志賀原子力発電所2号炉 敷地周辺の地質・地質構造について

敷地近傍の断層の評価 (コメント回答)

2023年6月1日
北陸電力株式会社

福浦断層・断層o 位置図

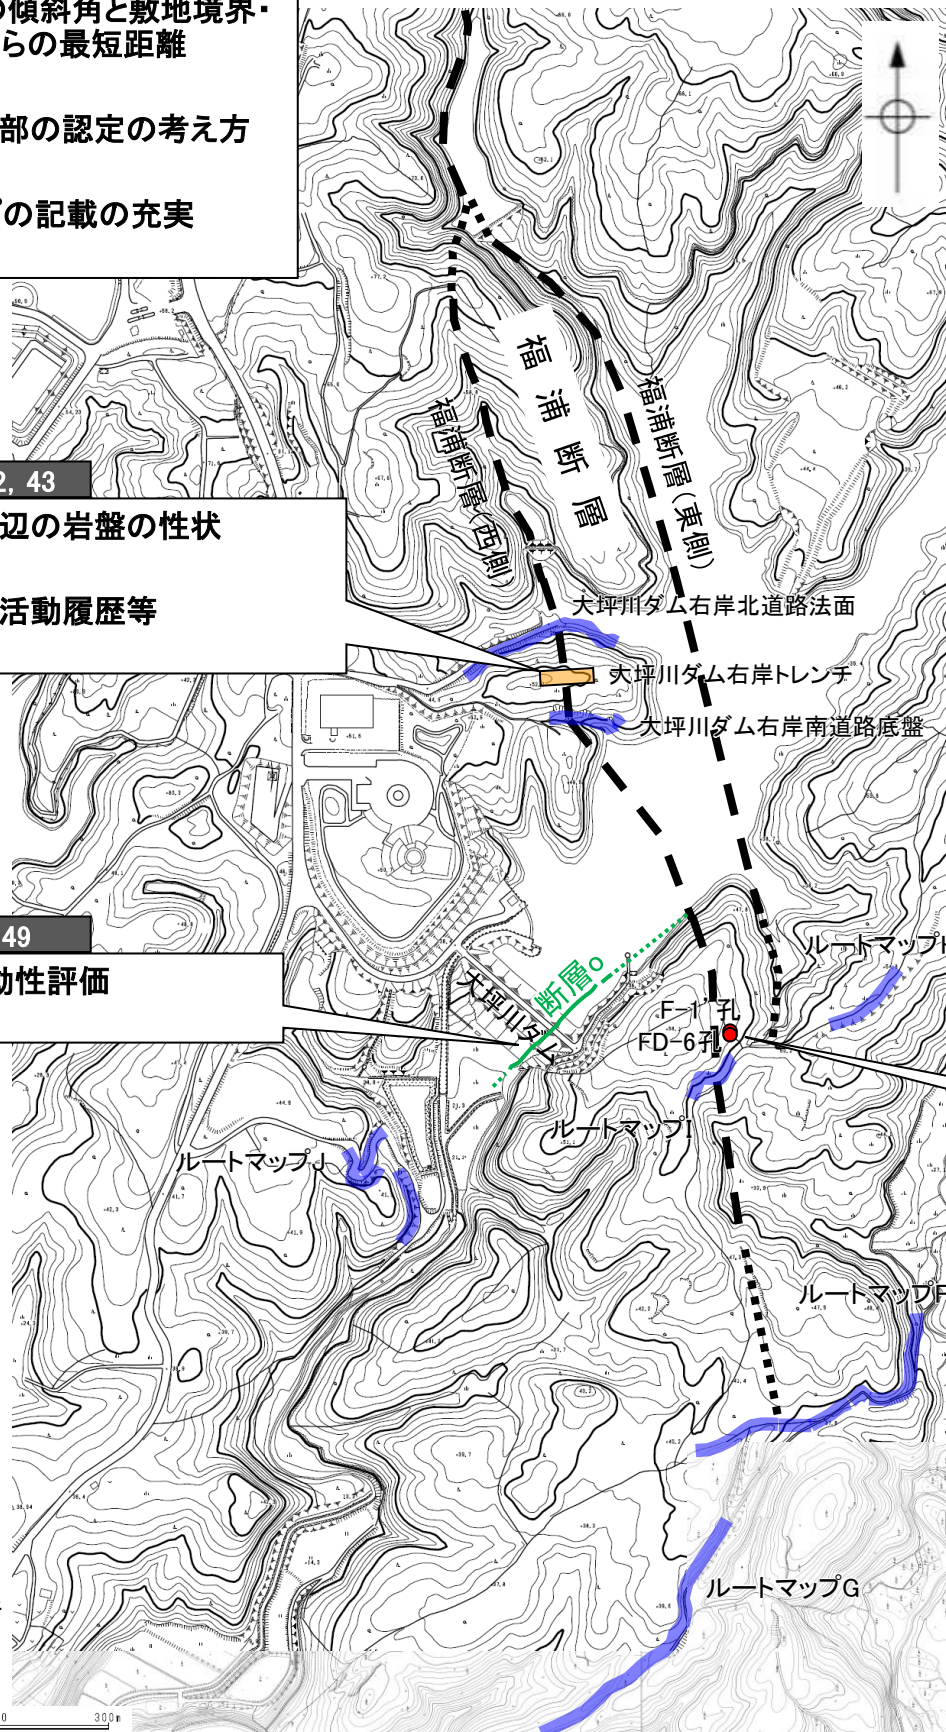
コメントNo.36, 41, 44

コメントNo.37, 42, 43

コメントNo.48, 49

- [1] 福浦断層の傾斜角と敷地境界・重要施設からの最短距離 (P.12)
- [3] 福浦断層南部の認定の考え方 (P.15)
- [4] ルートマップの記載の充実 (P.16)

- [2] 福浦断層周辺の岩盤の性状 (P.13~14)
- [5] 福浦断層の活動履歴等 (P.17)

- [6] 断層oの活動性評価 (P.18~23)

富来川南岸断層 位置図

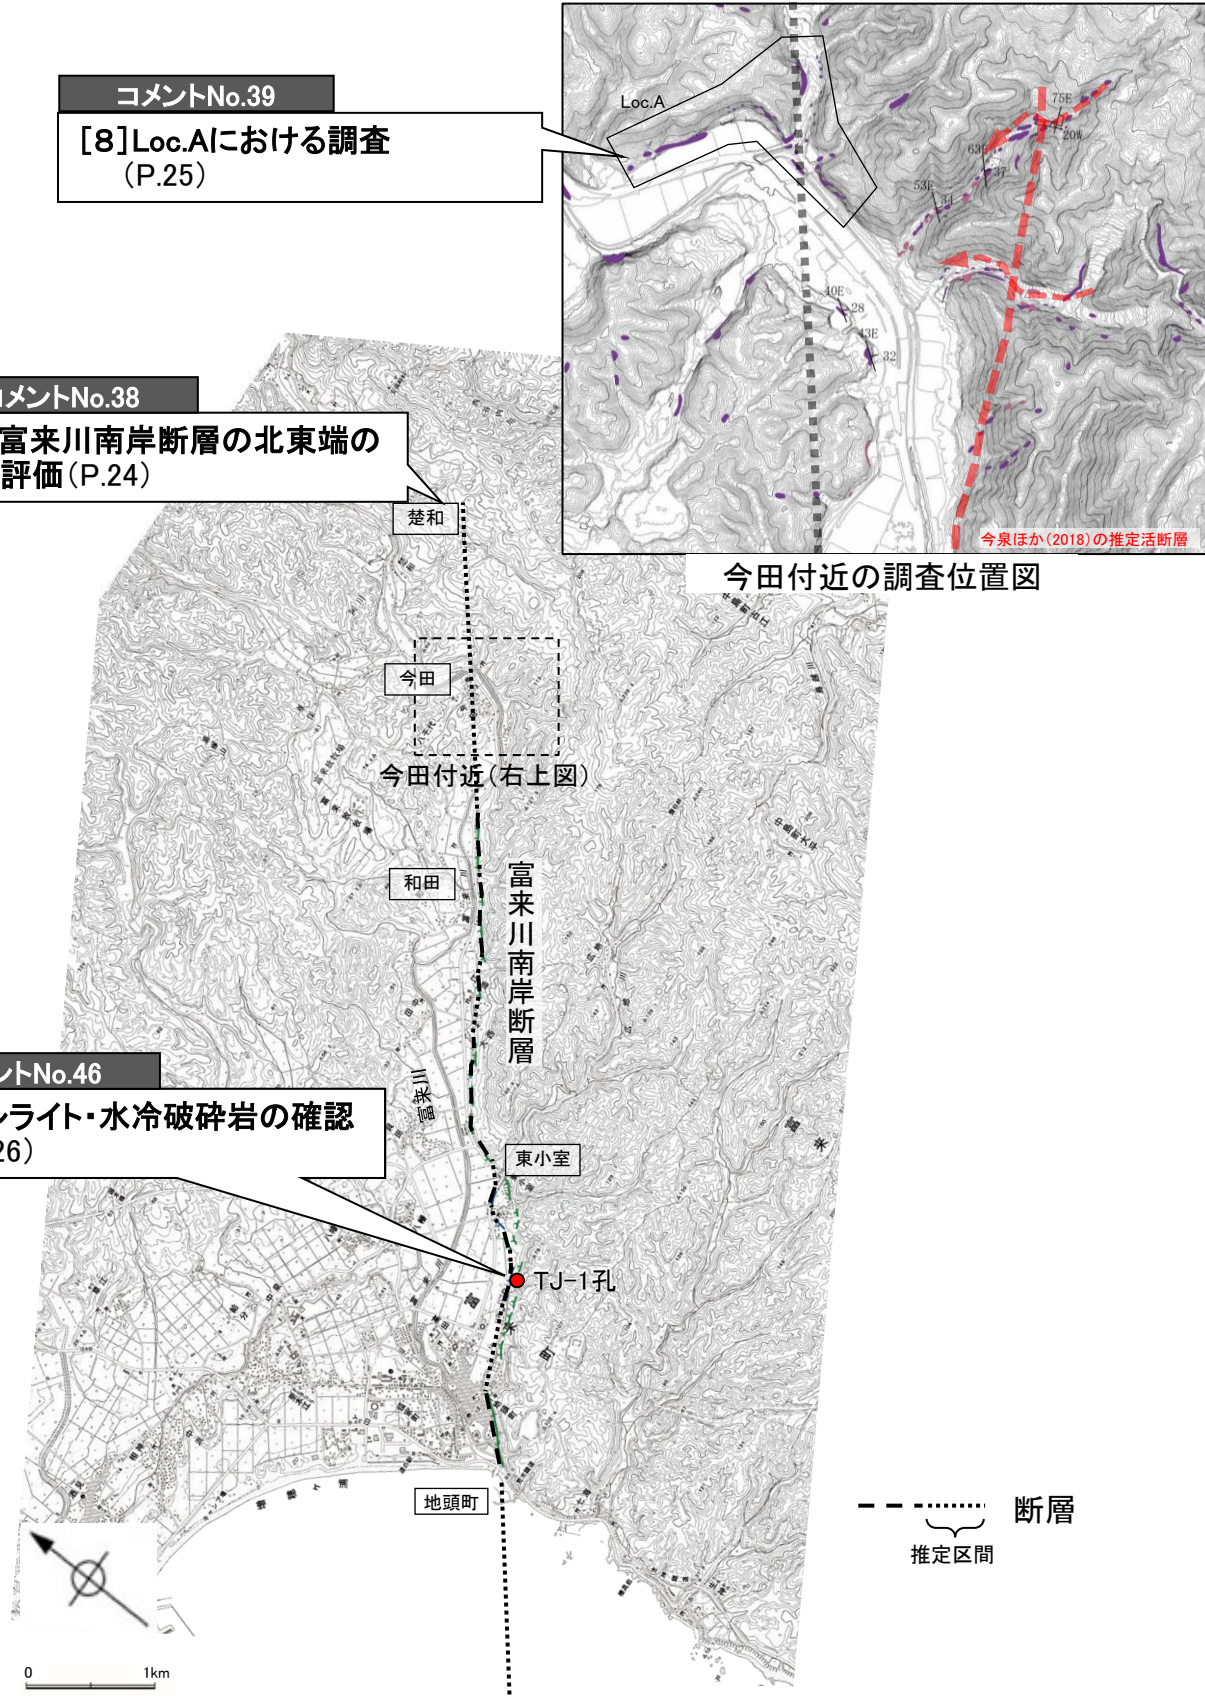
コメントNo.39

コメントNo.38

コメントNo.46

- [8] Loc.Aにおける調査 (P.25)

- [7] 富来川南岸断層の北東端の評価 (P.24)

- [9] ドレライト・水冷破碎岩の確認 (P.26)

【粘土質の物質】

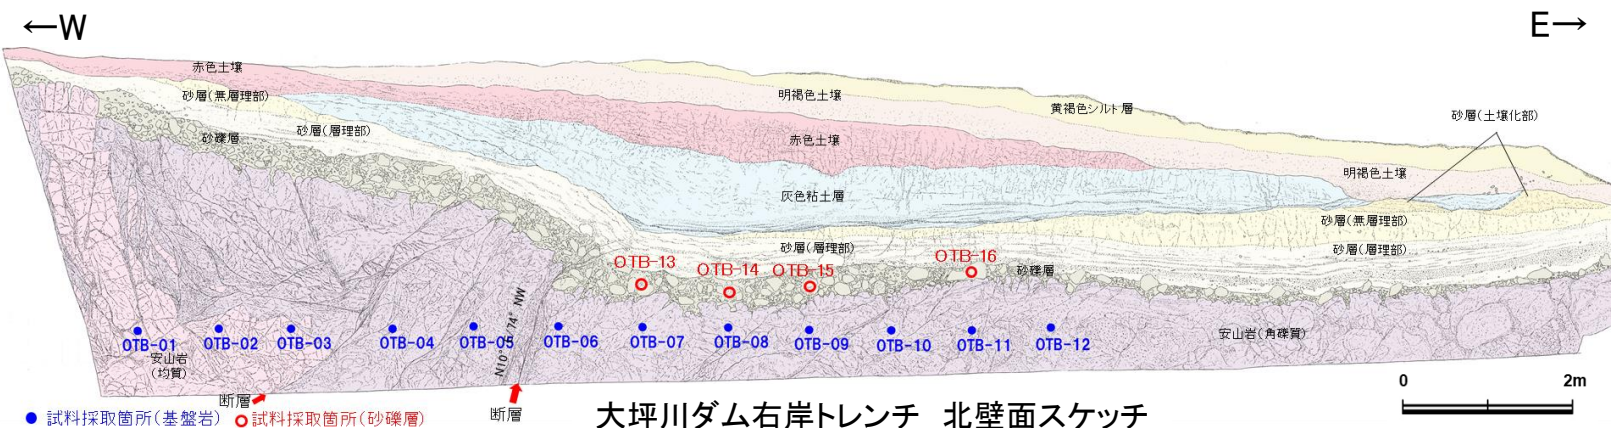
コメントNo.43

大坪川ダム右岸トレンチのXRD分析・XRF分析データについて、北壁面の西側から東側へ順に整理して示すこと。

コメントNo.37

断層上下盤の岩盤中で採取した試料の化学分析値等から、岩盤中に認められる粘土質の物質がどのような物質であるか確認し、説明すること。

- 大坪川ダム右岸トレンチの北壁面において、福浦断層の上下盤における岩盤の地質や変質状況の違いを調査するため行ったXRD, XRF分析データについて、北壁面の西側(上盤側)から東側(下盤側)へ順に整理して示した。
- XRDの結果、断層上下盤とも、安山岩に初生的に含まれる斜長石がほとんど検出されず、強く変質を受けていることを示唆する。また、断層下盤では上盤に比べて、ソーダ明礬石、パイロフィライト、カオリナイトといった酸性の熱水変質作用を受けたことを示す鉱物がより強く検出されることから、断層下盤の方が変質を強く受けていると判断した。
- XRF分析の結果、断層上下盤とも一般的な安山岩に比べてSiO₂の含有量が小さい一方で、Al₂O₃の含有量が大きく、上記のXRD分析を踏まえると、これは変質の影響によるものと推定した。また、断層上下盤では、CaO, Na₂O, K₂O, P₂O₅について下盤の方がやや大きい傾向が認められるが、SiO₂やその他の元素の含有量に系統的な差は認められない。
- 以上を踏まえると、大坪川ダム右岸トレンチにおける福浦断層周辺の基盤岩については、上下盤とも変質を受けているが、下盤の方がやや強く変質を受けていると判断した。また、上下盤における地質の違いについては、両者とも酸性の熱水変質作用を受けた岩相となっており、明らかな岩相の違いは認められない。
- また、大坪川ダム右岸トレンチにおいて岩盤中に認められる粘土質の物質について、詳細を解明するために、どのような物質であるか、及びその成因について検討した結果、これらは主に白色～褐色の粘土質の物質(粘土部)からなり、XRD分析結果を踏まえると、別所岳安山岩類の安山岩が酸性の熱水変質作用を受けて形成された変質鉱物が主体であると判断した(次頁)。

・大坪川ダム右岸トレンチにおいて岩盤中に認められる粘土質の物質は、主に白色～褐色の粘土質の物質(粘土部)からなり、XRD分析結果を踏まえると、別所岳安山岩類の安山岩が酸性の熱水変質作用を受けて形成された変質鉱物が主体であると判断した。

福浦断層 調査位置図

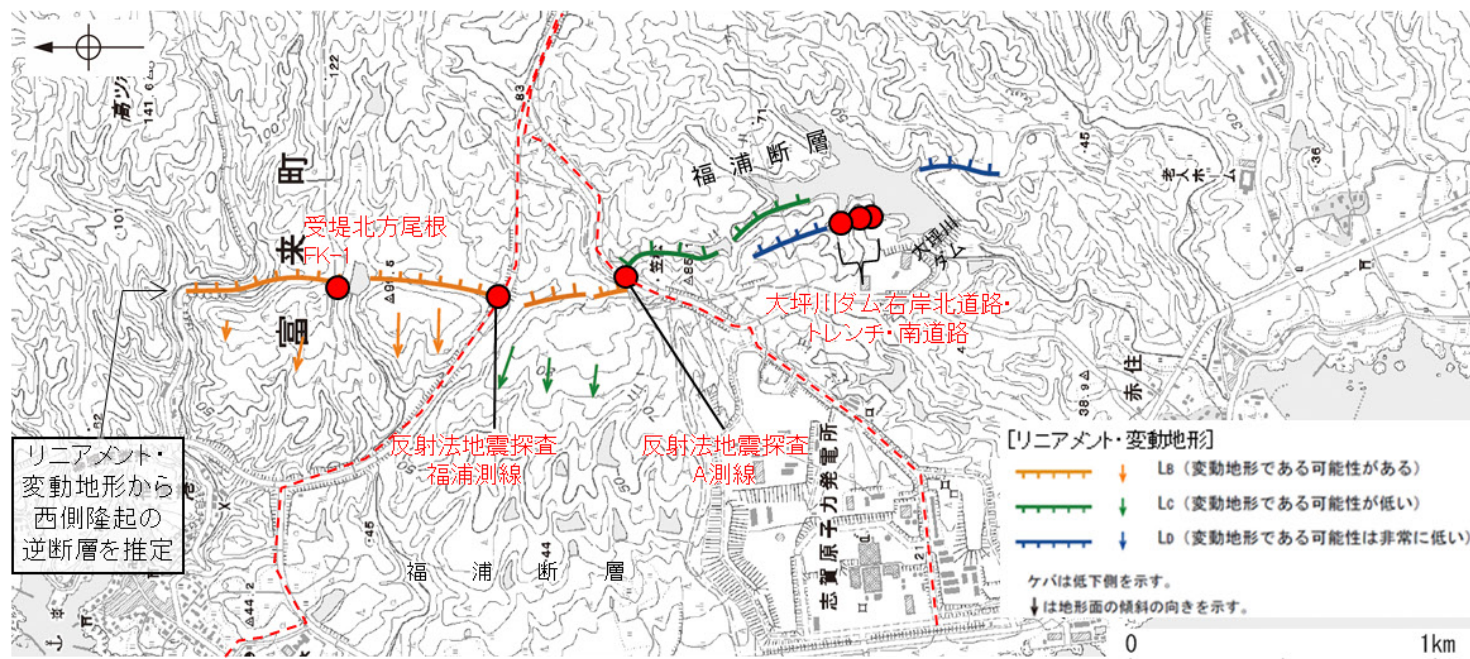
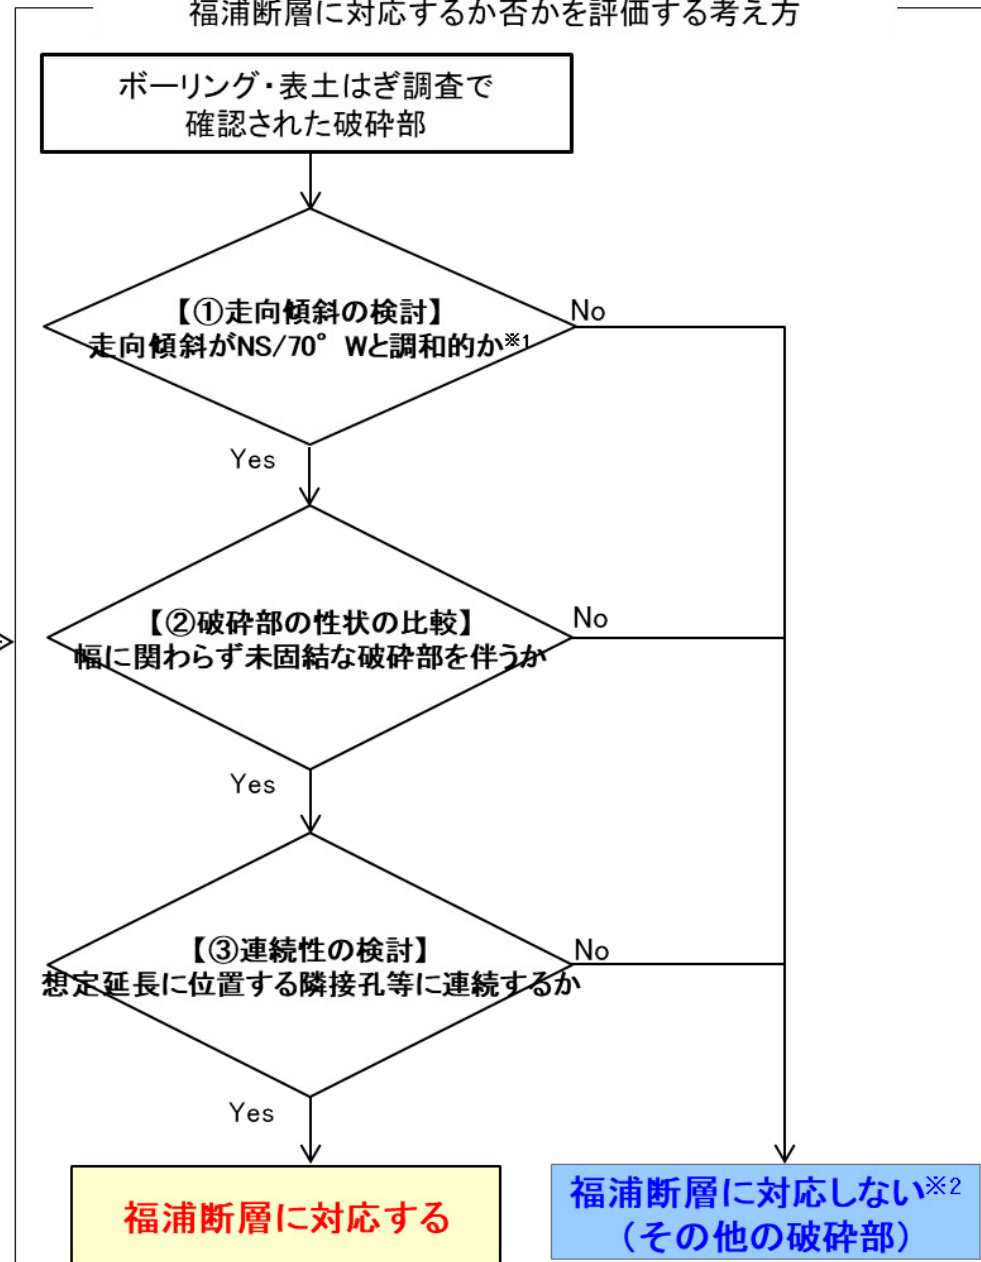
コメントNo.44

福浦断層とその他の破碎部との違いが分かるように、性状、破碎部の幅などの特徴を整理して記載し、福浦断層南部の認定の考え方について整理すること。

- 福浦断層のリニアメント・変動地形が認められなくなる大坪川ダム以南での断層の追跡においては、リニアメント・変動地形が連続的に分布する大坪川ダム以北の調査で確認された福浦断層の特徴に基づき、ボーリング・表土はぎ調査で確認された破碎部が福浦断層に対応するか、その他の破碎部であるかを評価した。
- 評価にあたり、破碎部の走向傾斜、破碎部の性状、及び連続性の観点を踏まえた認定の考え方を以下のように整理した。

表土はぎ調査結果(ルートマップF)

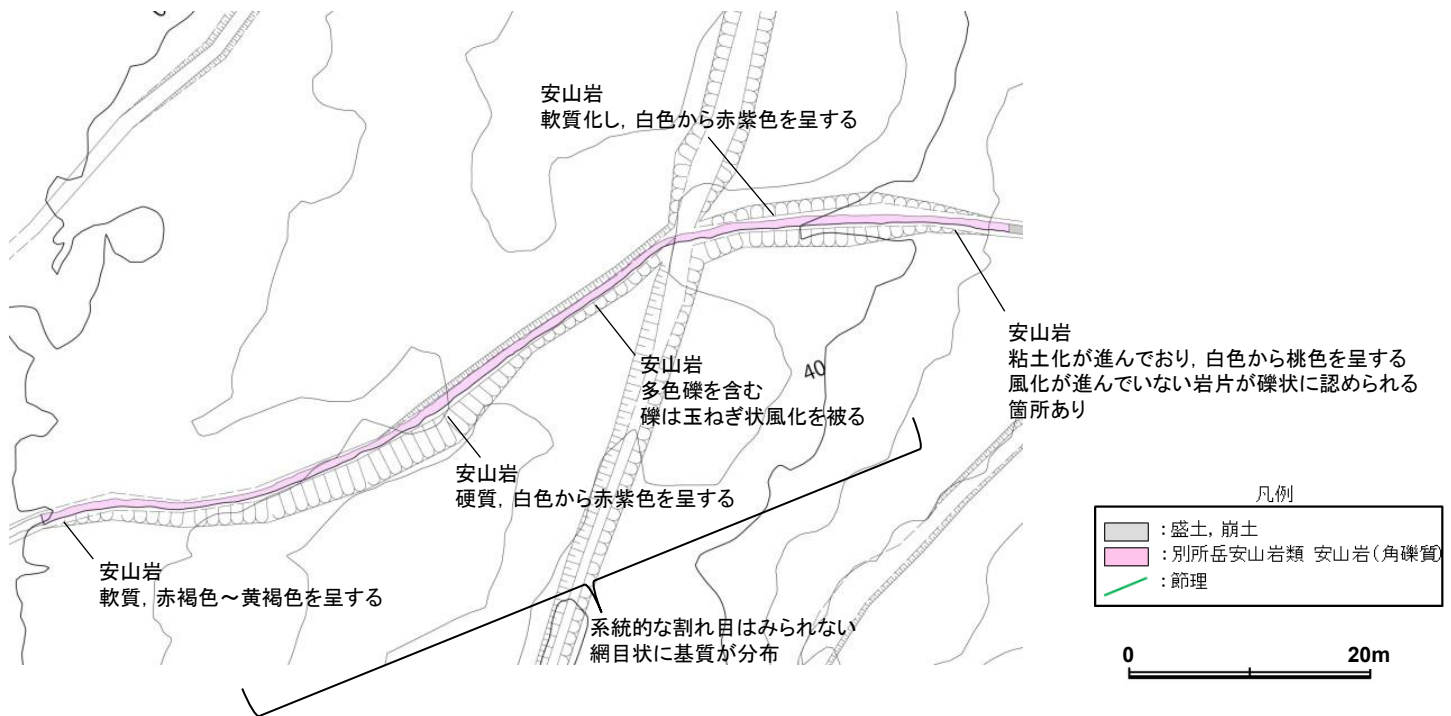
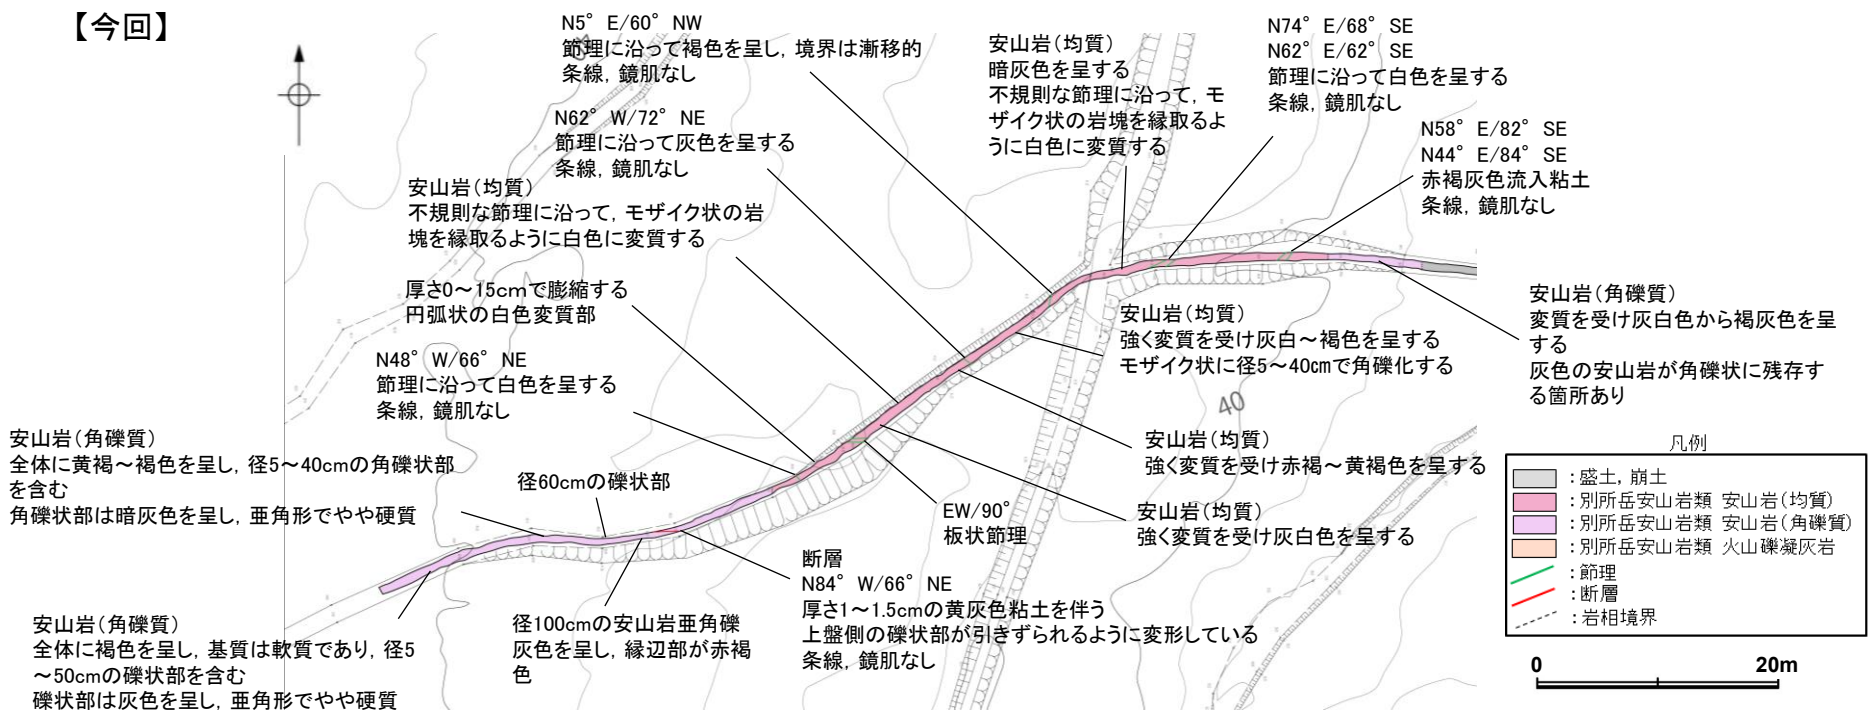
コメントNo.41

ルートマップにおいて、岩相分布や破碎部等に関する地質学的記載を充実させること。

○福浦断層を確認した大坪川ダム右岸法面、南道路底盤、トレンチ、ルートマップI及び福浦断層、断層oの端部の止めの地質データであるルートマップF, G, Jにおいて、現地状況をより詳細に示すために露頭の再観察を行い、断層や節理、岩相区分等に関する地質学的記載を充実させた。
○以下にルートマップFにおける第1064回審査会合時と今回の観察結果の比較を例示する。

- ・岩相の細区分及び岩相の特徴を詳細に加筆。
- ・これまで記載していた主要な節理に加え、掘削幅を横断する小規模な節理や断層についても加筆。
